VOLVO

VERKSTADS- MEDDELANDE

BAKFJÄDRAR

Monteringsanvisning för bakfjädrar.

Bild 1. A = Avstånd mellan fjäder och sidobalk i bakkant

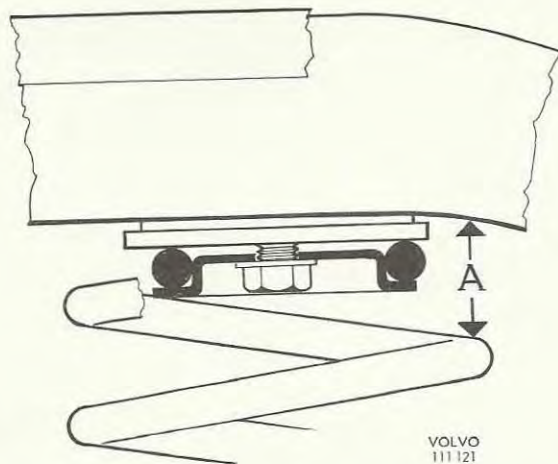
I samband med att hjulbasen förlängts med 20 mm på 140 och 164, har bakfjädrarnas övre fästen i bakre sidobalkarna flyttats bakåt. För att erhålla största möjliga avstånd mellan översta varvet på fjädern och sidobalken (A bild 1), och på så sätt undvika att fjädern slår i balken vid nedfjädring, ska fjädern monteras med fjäderträdens översta ände inom det i bild 2 sektionerade området.
